【公報種別】特許法第17条の2の規定による補正の掲載

【公開番号】特開2018-37504(P2018-37504A)

【手続補正書】

【提出日】平成31年3月22日(2019.3.22)

【図22】

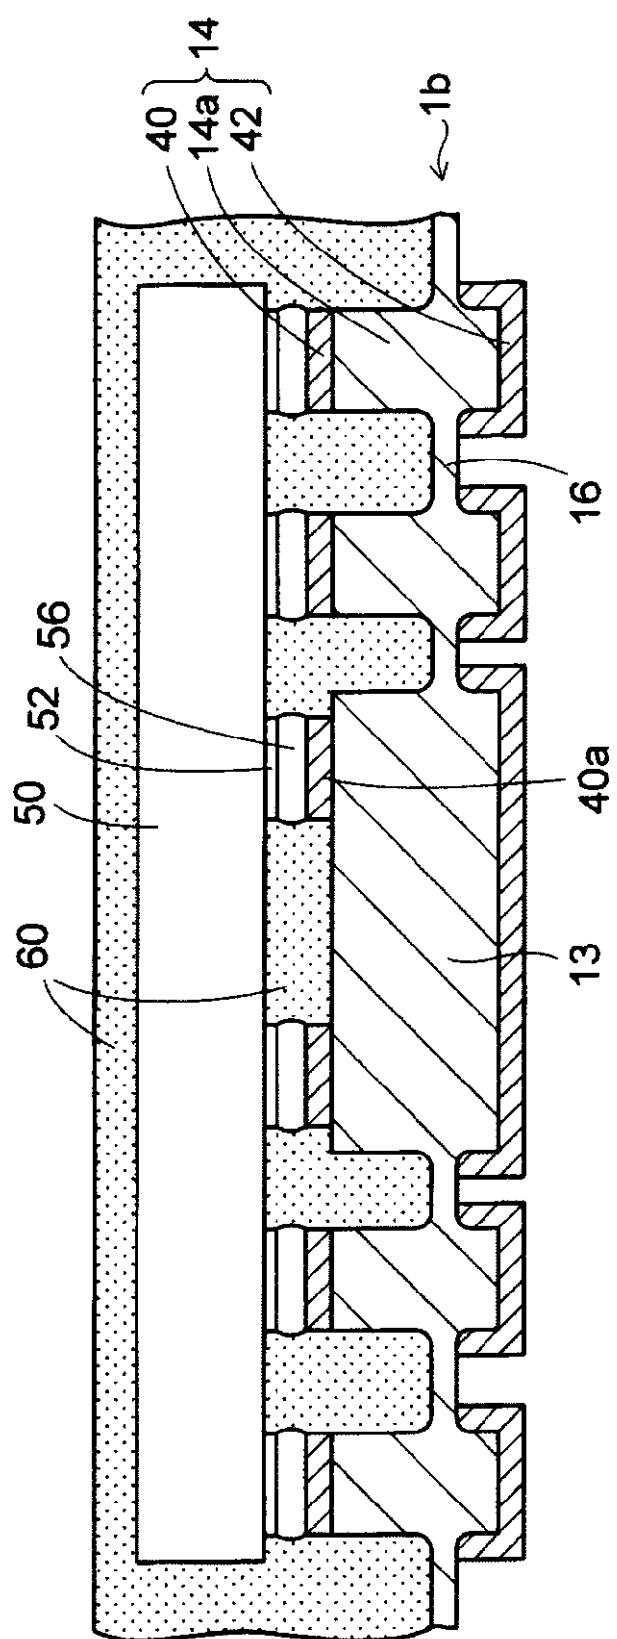
【手続補正 14】**【補正対象書類名】図面****【補正対象項目名】図22****【補正方法】変更****【補正の内容】**

【図23】

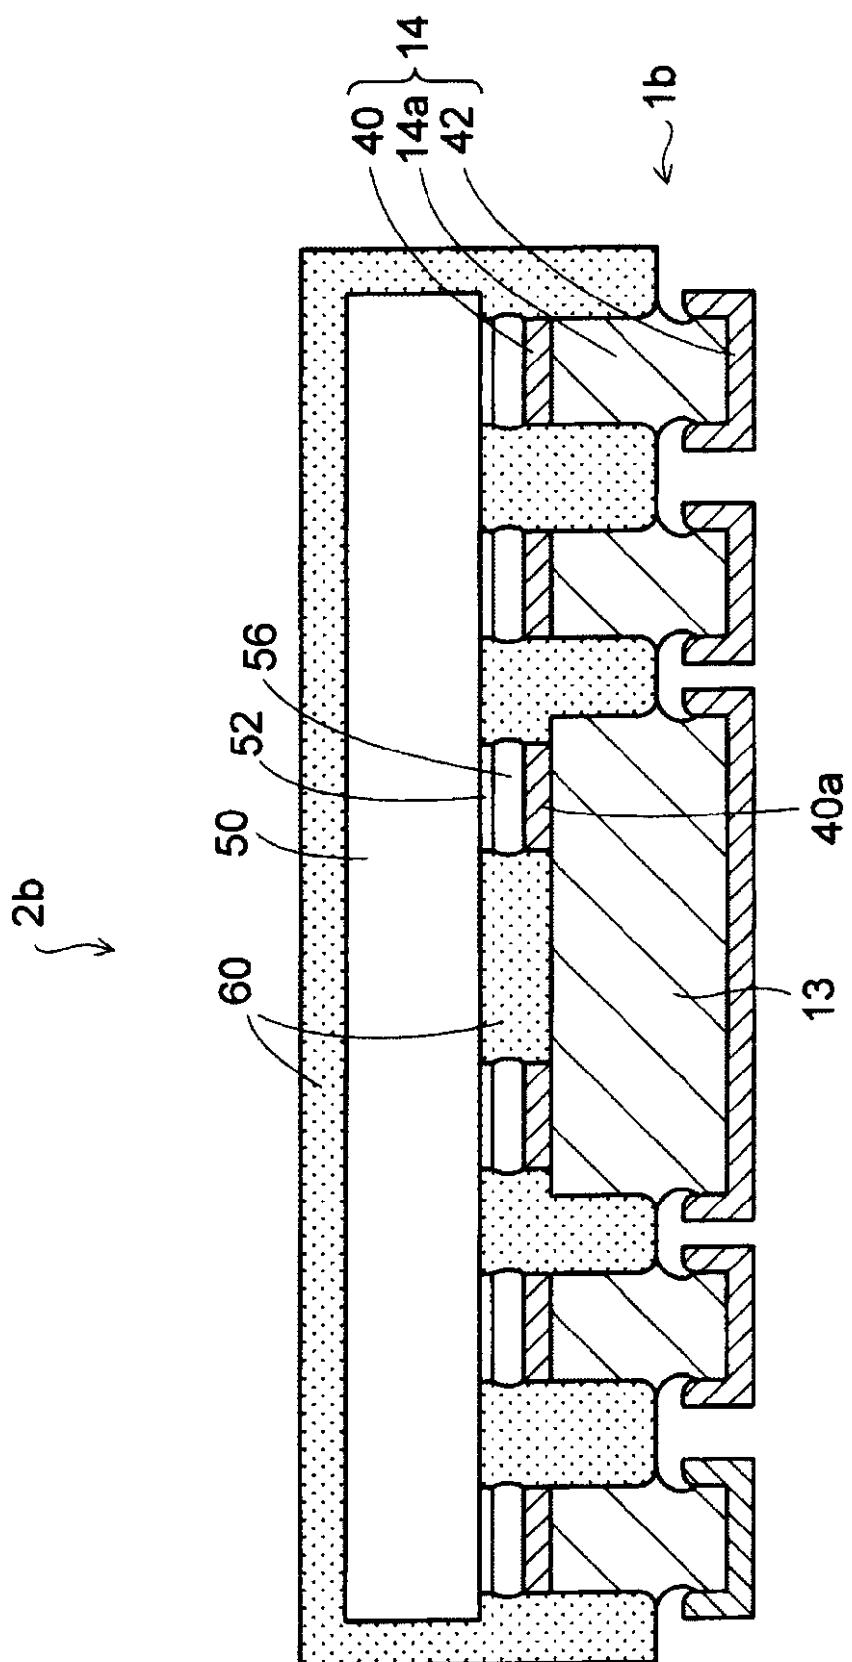
【手続補正 1 5】

【補正対象項目名】図 2 3

【補正方法】変更
